Nota inspraak en overleg bestemmingsplan “Burgthoven (2^e fase)”

Gedurende een periode van twee weken (29 juni tot en met 12 juli 2012) heeft het voorontwerp van bestemmingsplan “Burgthoven (2^e fase)” ter inzage gelegen. Er zijn acht inspraakreacties ingediend.

Daarnaast heeft het bestuurlijk vooroverleg als bedoeld in artikel 3.1.1. Besluit ruimtelijke ordening plaatsgevonden. Er zijn vijf overlegreacties ingekomen. Hieronder staan een samenvatting en de beoordeling van alle reacties. De reacties zijn aan deze nota gehecht.

Afbeelding 4 Nederwoudseweg – Ronde Lunterseweg

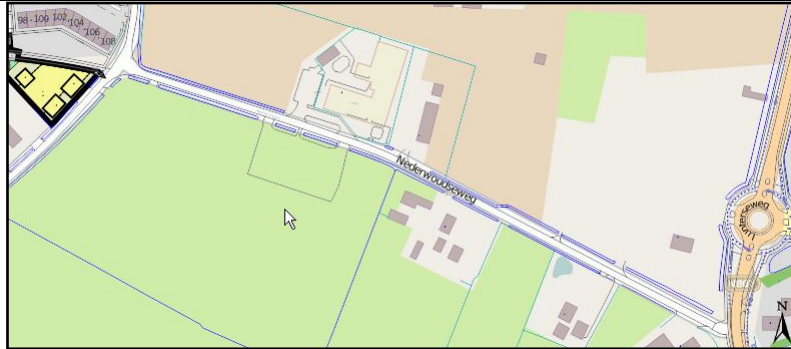
2.	De heer D.C. van Voorst Bellefleur 11 3772 HS BARNEVELD	Datum ontvangst: 3 juli 2012 Registratienummer: 536320 Datum dagtekening: 2 juli 2012
<p><i>Inspraakreactie:</i> Er moet een goede aansluiting komen voor de fietsers die door de wijk fietsen. De aansluiting Nederwoudseweg op de rotonde Lunterseweg is noodzakelijk om kinderen veilig naar school te laten fietsen.</p> <p><i>Gemeentelijke reactie:</i> In § 5.13 van de toelichting bij het voorontwerp is het belang van de veiligheid voor het fietsverkeer onderschreven.</p>

De Nederwoudseweg takt aan op de Lunterseweg circa 70 meter ten zuiden van de rotonde Lunterseweg-Vellerselaan. Parallel aan de Lunterseweg zijn vrijliggende fietspaden (zie afbeelding 5). Wij erkennen dat het oversteken van de Lunterseweg ter hoogte van de Nederwoudseweg niet ideaal is voor schoolgaande kinderen.

Wij hebben het voornemen om de weg in de toekomst anders vorm te geven. Momenteel is het plan voor de wijk Eilanden-Oost in voorbereiding. Dat plan voorziet in de verwezenlijking van de vierde tak van de rotonde op de Lunterseweg. Tegelijkertijd zal de aansluiting van de Nederwoudseweg op de Lunterseweg worden opgeheven. Daarmee ontstaat voor fietsers een veiligere route tussen Veller en De Burgt. De Nederwoudseweg wordt dan meer verkeersluw omdat ouders naar de Fraanjeschool later niet meer via de Nederwoudseweg maar via de nieuwe wijk van en naar de school gaan rijden.

Omdat de realisatie van het plan Eilanden-Oost door omstandigheden langer op zich laat wachten dan voorzien, hebben wij recent een tijdelijk fietspad aangelegd tussen de vierde tak van de rotonde en de Nederwoudseweg. Hiermee is een veilige fietsverbinding gecreëerd.

Afbeelding 9 Inrichtingsplan

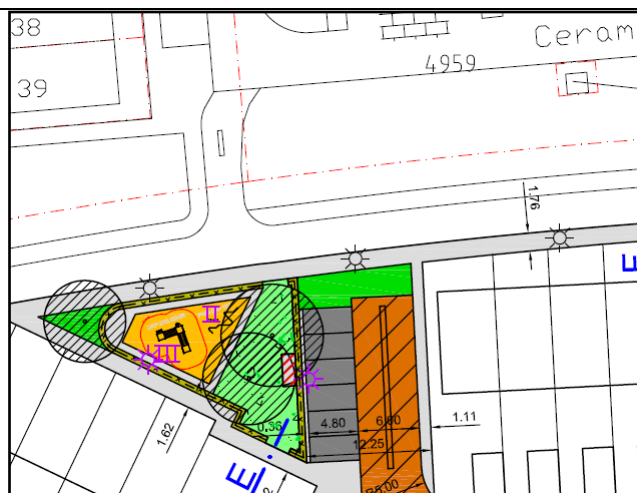
7.	Mevrouw D. Bos Beekboog 8 3772 TC BARNEVELD	Datum ontvangst: 11 juli 2012 Registratienummer: 537649 Datum dagtekening: 9 juli 2012
	<p><i>Inspiraakreactie:</i></p> <p>a. De Nederwoudseweg is afgesloten richting de wijk. Er ontstaat een probleem als nog meer auto's via Beekboog naar huis moeten. Het voorstel is de toegang via de Nederwoudseweg te openen.</p> <p>b. Het fietspad doortrekken bij het kruispunt van Beekboog en Ceram richting school De Fontein.</p> <p>c. Waardevermindering van het eigen huis met weer nieuwe huizen in de buurt. Overlast vanwege de bouw.</p> <p>d. Is er een mogelijkheid om grond naast of achter Beekboog 8 aan te kopen?</p> <p>e. De vraag om het groen stuk voorafgaand waarop de huizen gebouwd gaan worden, om dat als kinderspeelplaats te maken en waar geen auto's kunnen parkeren. Nu wordt er vaak geparkeerd.</p> <p><i>Gemeentelijke reactie:</i></p> <p>a. Wij verwijzen naar onze reactie onder punt 5c.</p> <p>b. De vraag of het mogelijk is om het fietspad door te trekken in zuidelijke richting gaat over gronden buiten de plangrenzen, die niet in eigendom van de gemeente zijn. Gelet op de financieel-economische uitvoerbaarheid van het bestemmingsplan is het nu niet mogelijk om het plangebied uit te breiden ten behoeve van de verlenging van het fietspad.</p> <p>c. Het staat de insprekers vrij een aanvraag om tegemoetkoming in planschade (als bedoeld in artikel 6.1. van de Wet ruimtelijke ordening) in te dienen nadat bestemmingsplan "Burgthoven (2^e fase)" onherroepelijk is geworden. Wij wijzen erop dat voor de insprekers voorzienbaar was dat de bouw van woningen gefaseerd verdergaat in woonwijk De Burgt. Het is niet uitgesloten dat omwonenden hinder zullen ondervinden van de bouw, maar het betreft een tijdelijke situatie.</p> <p>d. De vraag over de verkoop van grond beantwoorden wij niet in deze nota. De bewuste gronden zijn in eigendom van de Gemeenschappelijke Exploitatiemaatschappij De Burgt 1 B.V.. De vraag is doorgeleid naar de eigenaresse. Betrokkene ontvangt een afzonderlijke brief over deze kwestie.</p> <p>e. De speelvoorzieningen, waaronder een minigoal, klim- en evenwichtstoestellen, komen op andere plekken in de nieuwe buurt. Afbeeldingen 9 en 10 zijn fragmenten van het inrichtingsplan, waarop de voorzieningen zijn ingetekend.</p>

Afbeelding 11

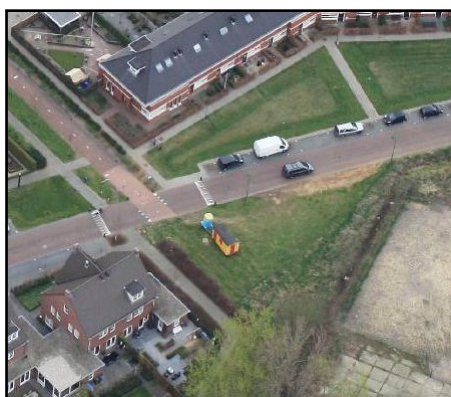
6) En dan de vraag om **het groen stuk voorafgaand** (vanaf Beekboog/Ceram splitsing) waarop de huizen gebouwd gaan worden, om dat als **kinderspeel plaats** te maken dat er netjes uitziet en waar geen auto's kunnen parkeren. Er staan nu vaak afgekoppelde aanhangers, kleine vrachtwagentjes, de

Het voorstel van betrokkene om een 'kinderspeelplaats' te maken, heeft betrekking op gronden buiten de grenzen van het plangebied, ten oosten van het perceel Beekboog 8, kadastraal bekend gemeente Barneveld, sectie E, nummer 3572 (zie afbeelding 11).
